## 第3回明大通り沿道協議会 議事要旨

令和2年7月15日(水) 10:00~11:30  
千代田区役所8階第1委員会室

## 第3回 明大通り沿道協議会

# 植樹ます構造図 S=1:20

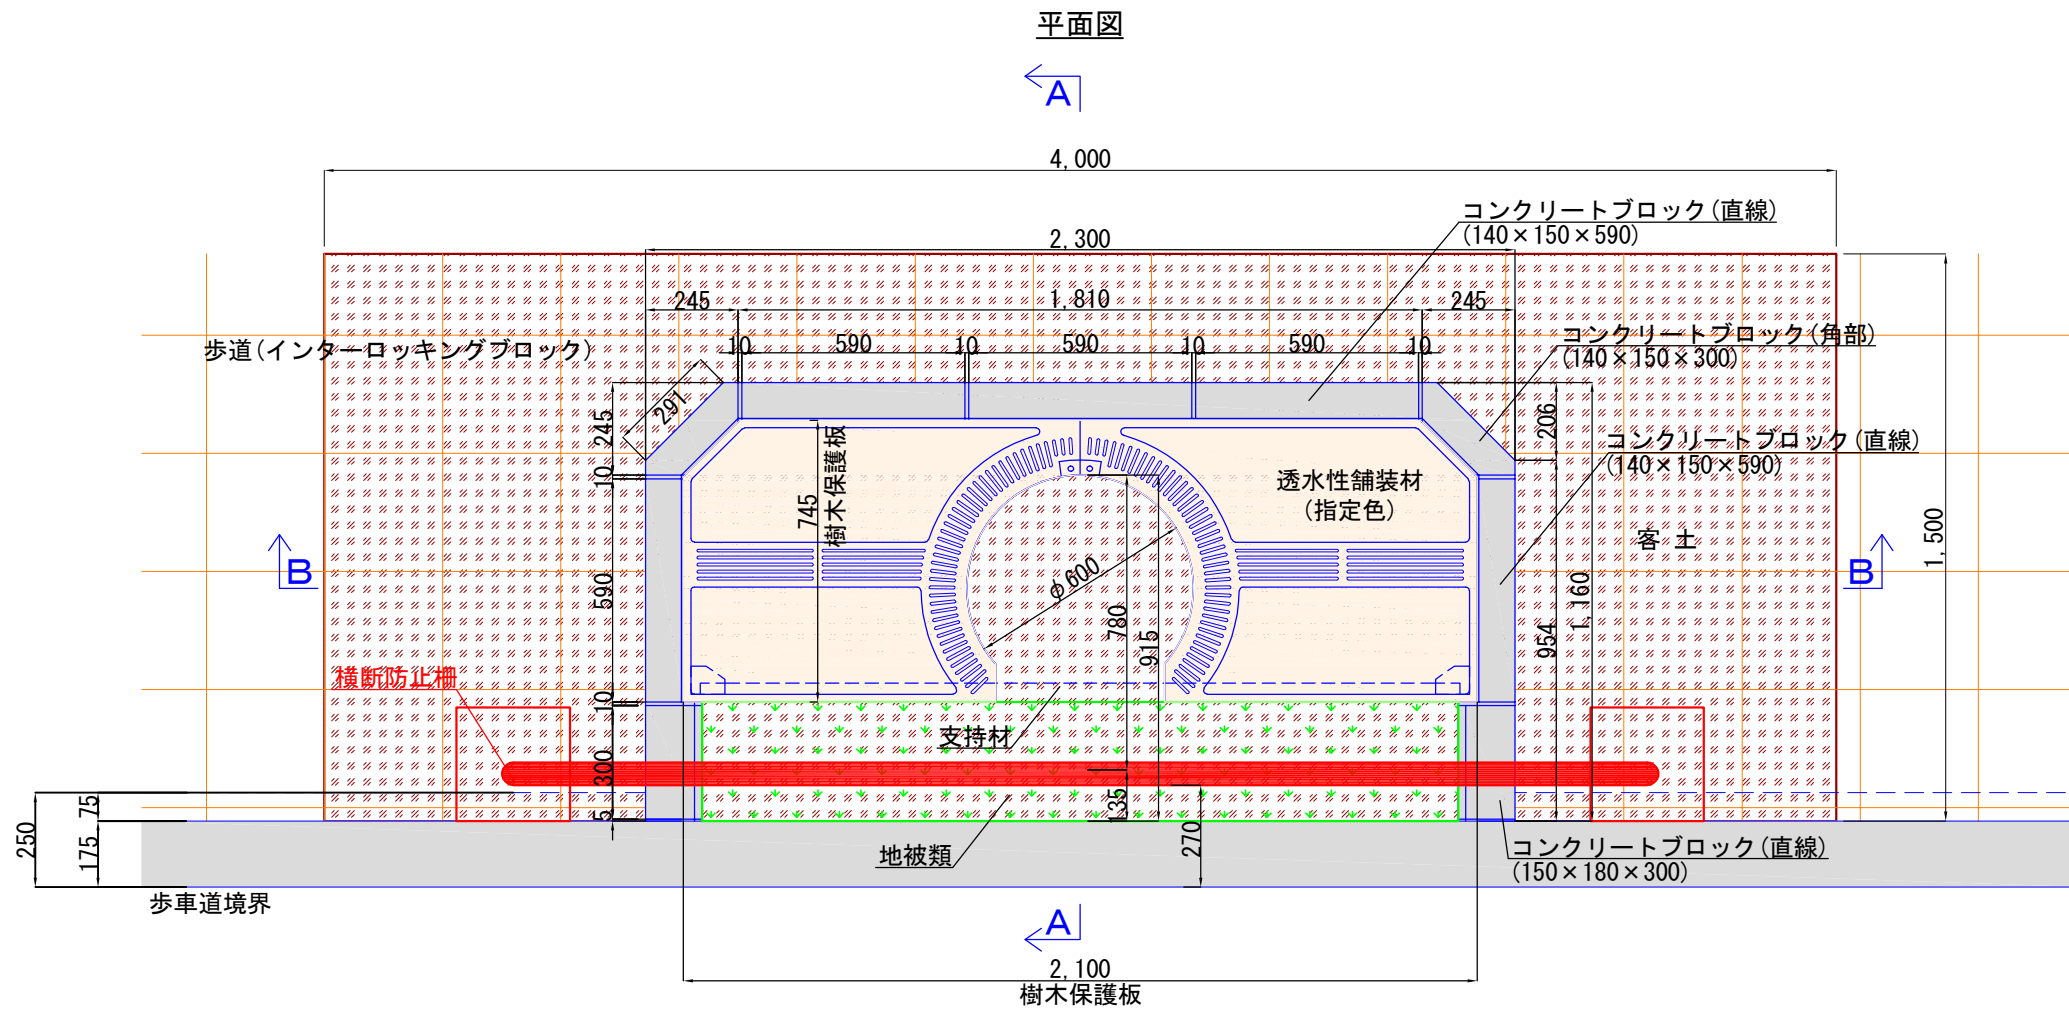
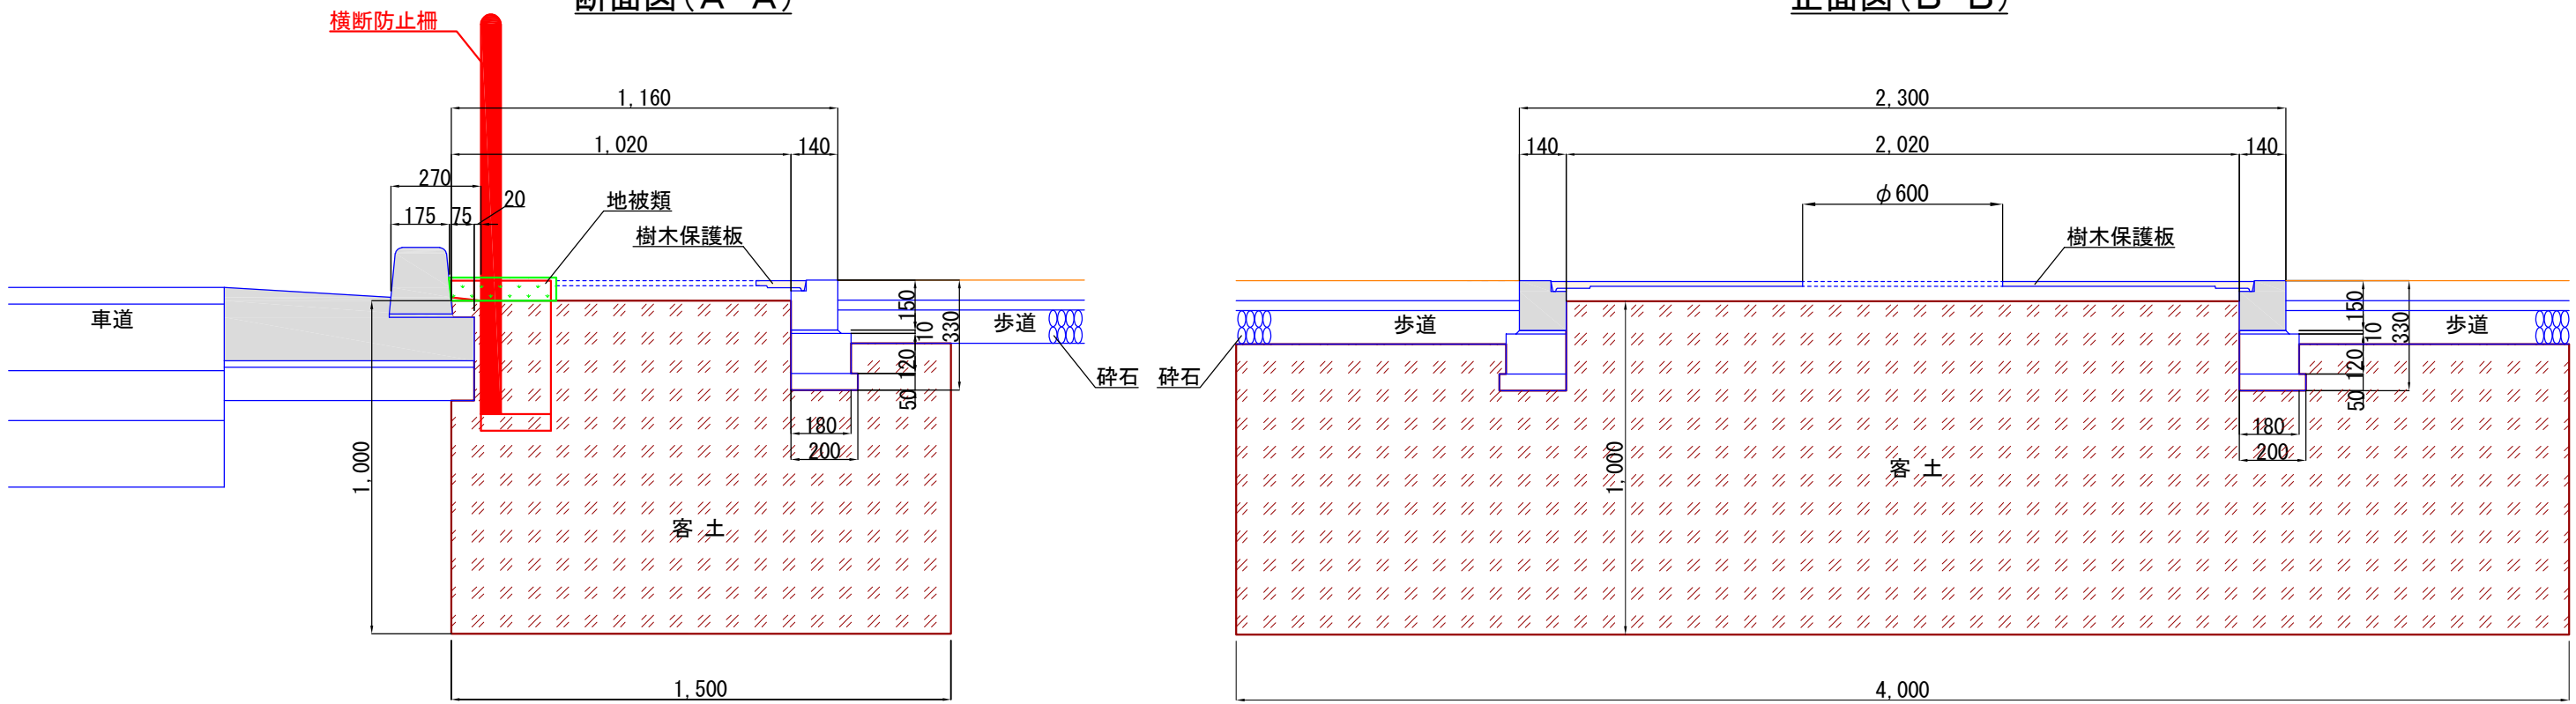
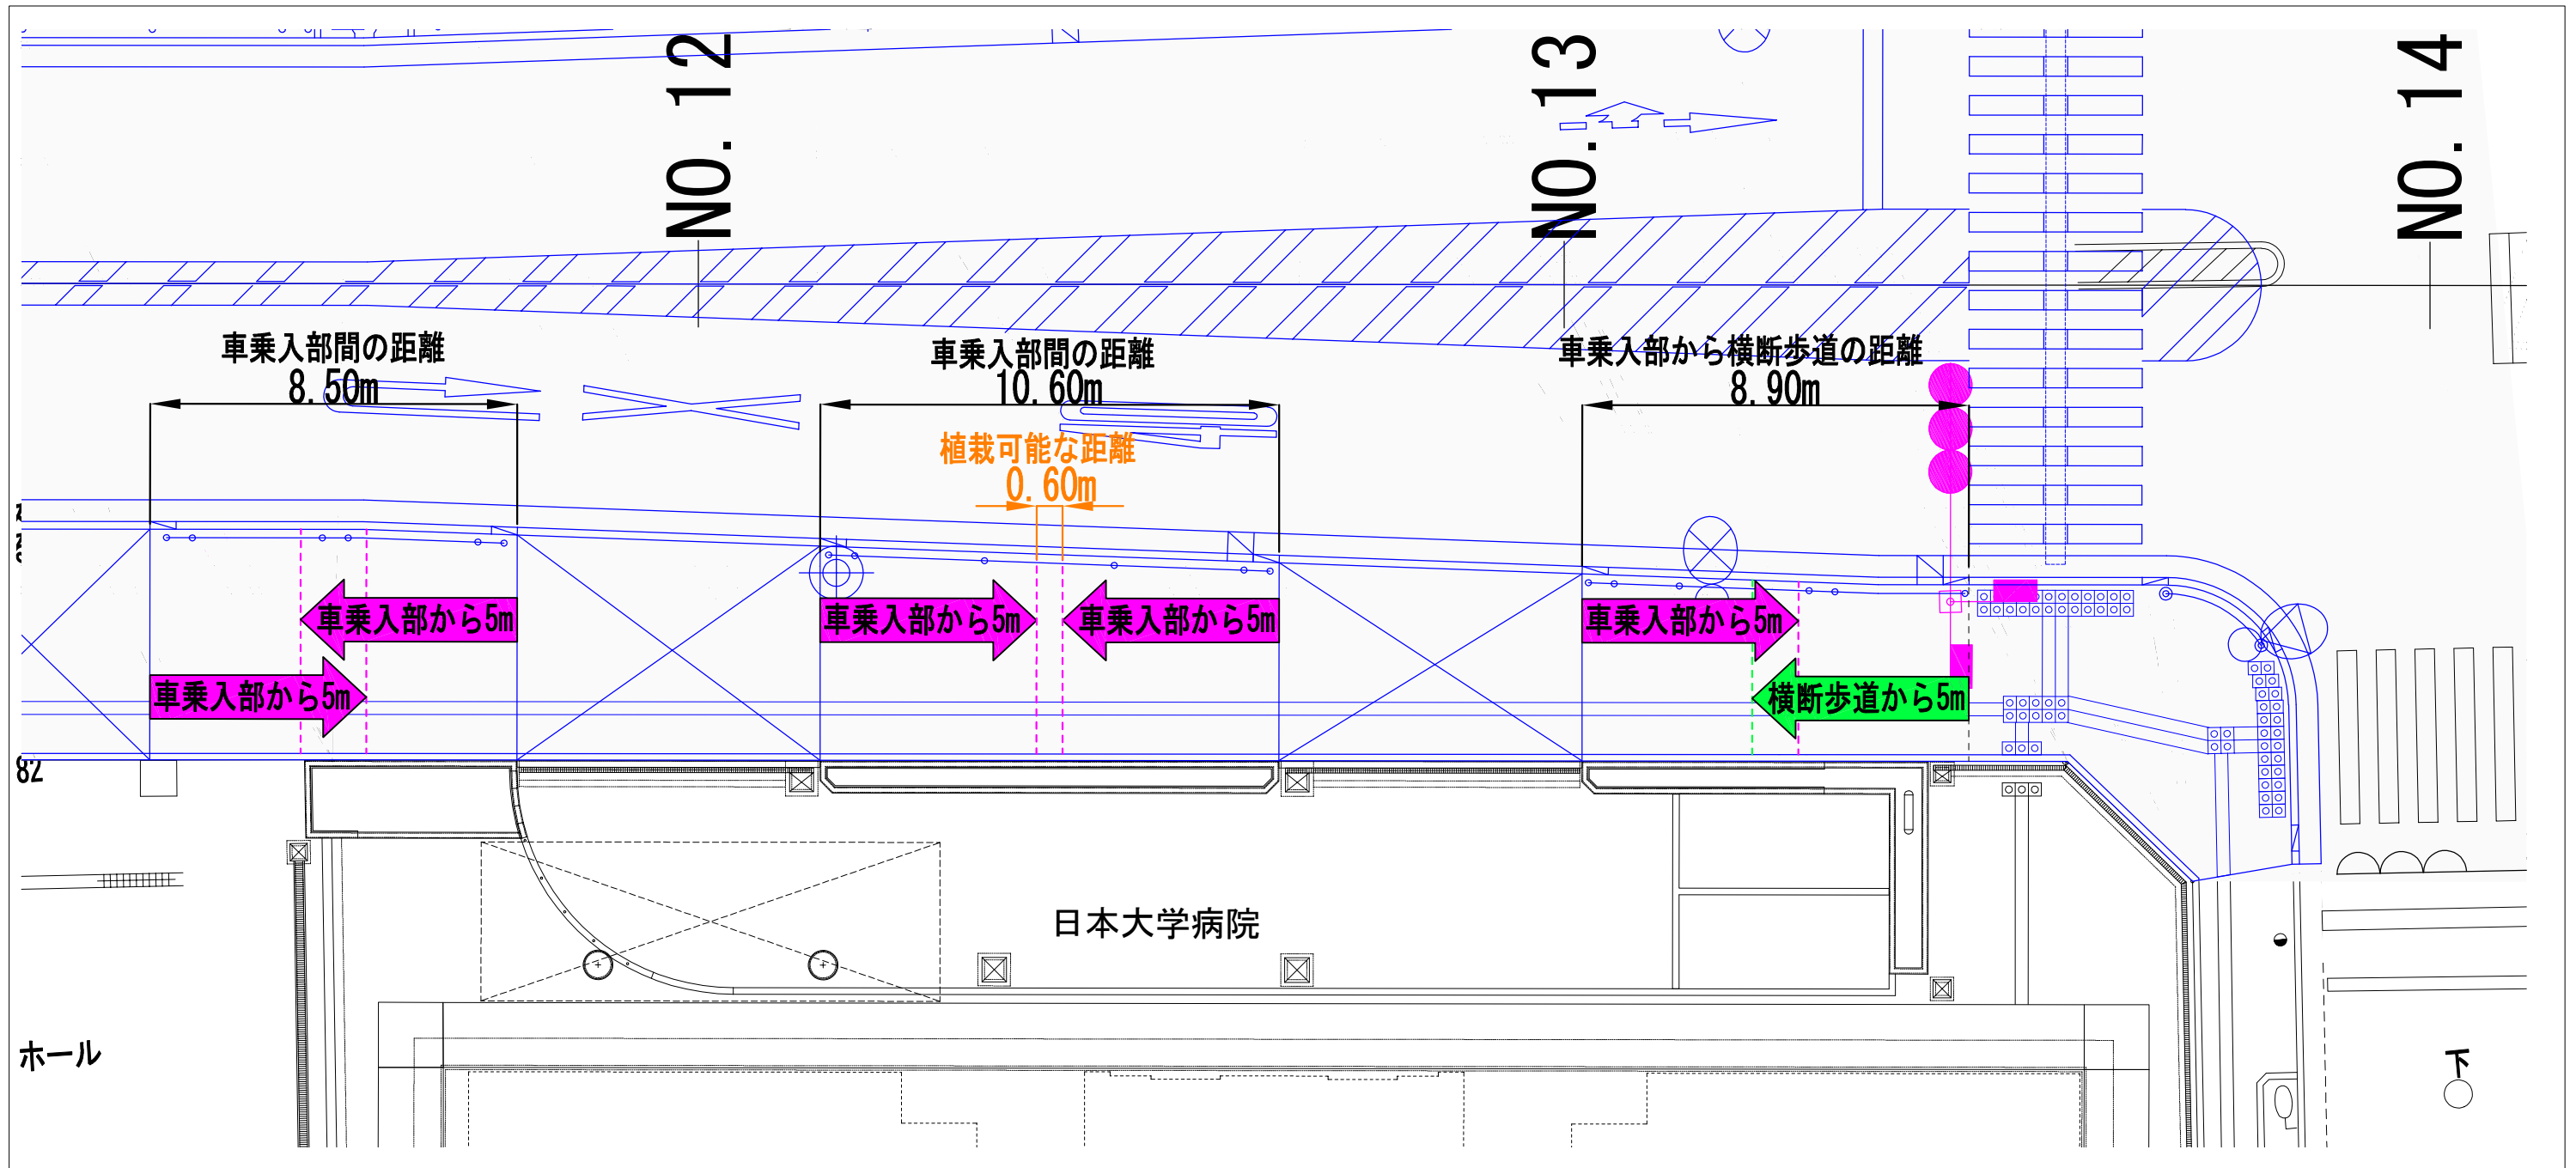
●植樹ますについて、以前は植樹帯でしたが植樹ますに整備することは、歩道の有効幅員を確保する理解で宜しいか確認したい。植樹ますの客土が現在 6m<sup>3</sup>(深さ 1.0m、縦 1.5m、横 4.0m)で計画されておりますが、欧米では基本的に 12m<sup>3</sup>です。根の植栽基盤として考えると客土の範囲を拡げることで、根上りの防止にも繋がります。今後数十年、街路樹の生長を見込むとなると懸念材料です。富士見坂付近の店舗は、限られた場所で人が並ぶのか全体的なのかによって考え方が違ってくる。標準断面で考えるのではなく、平面図で考えると解決出来るような工夫というか、人が気を付けることで対応出来る問題ではないでしょうか。

●客土は、基本深さが 1.5mで縦 2.0m×横 4.0mで 12m<sup>3</sup>です。それが基準です。

●客土範囲については、プラタナスや大きな木を植える場合、別途検討を行う必要があると考える。直根で入る箇所は、客土を部分的に深さ 2.0m又は 1.5mとするようなケースも考えられる。他に考慮すべき内容として、既設埋設管と競合しないよう、客土範囲は詳細に検討を行う必要があると考える。アドバイザーAと同様に、平面と断面両方で考えていった方が良いだろうと考えております。街路樹の整備は、行政と住民が協働して行い、明治大学のような公開空地のある箇所と歩道幅員の狭い箇所を考慮して計画を行うべきと考える。植樹ますのガードパイプ下の地被類などは今後検討していくと良いですが、街路樹に空気や保水の出来るようなところを拡げていけると良いと考えております。植栽を残すということは、明大通りにとってステータスであり 1つのブランドや地域の価値が出来ると思います。安心・安全ということもありますが緑の恩恵や景観を創るという中で単に作るだけではなく、その後の管理が重要で、これからは官民で協同し、どう担っていくか、官民のボーダレス化を進めることが価値ある景観作りに繋がると考える。

●植樹ます整備の目的は、歩道有効幅員を出来るだけ取りたい認識で間違いないです。植樹ますの客土範囲は、平面的に拡げるのか、深さとるのかどちらを多く確保するのか確認したいのですが、今回は(案)ということで今後検討していければと考えております。富士見坂付近は、店舗が多く立ち並んでいるので、人が多く集まります。

## 落葉排水対策 比較表

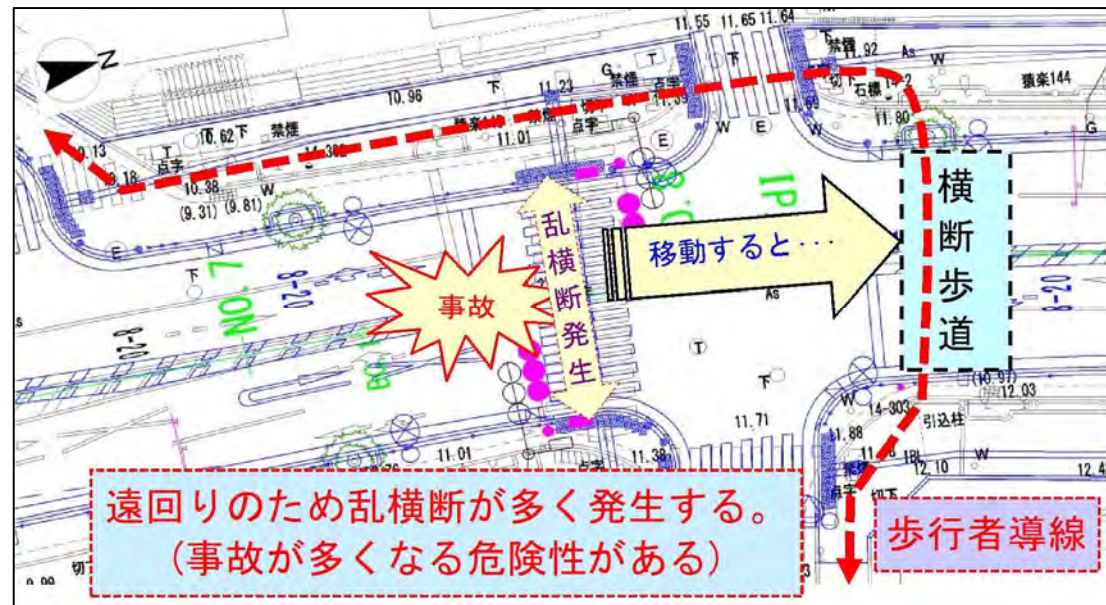
●飲食店の近くにバス停がありますが、これも生活の一部ですので意思を共有して欲しい。Ⅰ期区間は歩道が 0.5m 拡幅して、Ⅱ期区間は 1.5m 拡幅するとありますが、どれ程拡幅することが適切なのかが分からない。街路樹については、Ⅰ期区間のような整備だと沿道の楽器店の楽器が焼けてしまう。通行人からは、木が無いと暑いという意見がある。私はボランティアで月 1 回沿道の清掃を行っていますが、駿河台下交差点付近は、落ち葉が集水ますを塞ぐことで水たまりが出来ていました。

●前回の協議会から、我々は街路樹への思い出でなく緑陰などの実利を得ていることに拘っています。歩道拡幅については、車いすのすれ違いが可能でなければならぬ法規があるのか確認したい。実際に車椅子を使う方がすれ違う機会が多くあるのか。緊急性のある問題なのか確認したい。街路樹の整備位置は、車道側に寄せるイメージだと思いますが、既設のツツジをどのように扱うのか確認したい。私もボランティアで月 1 回沿道の清掃を行っていますが、集水ますは落ち葉以外に主にプラスチックのレジ袋やビニール類によって塞がれているのが印象あります。たばこの吸い殻も多いので、対応して欲しい。
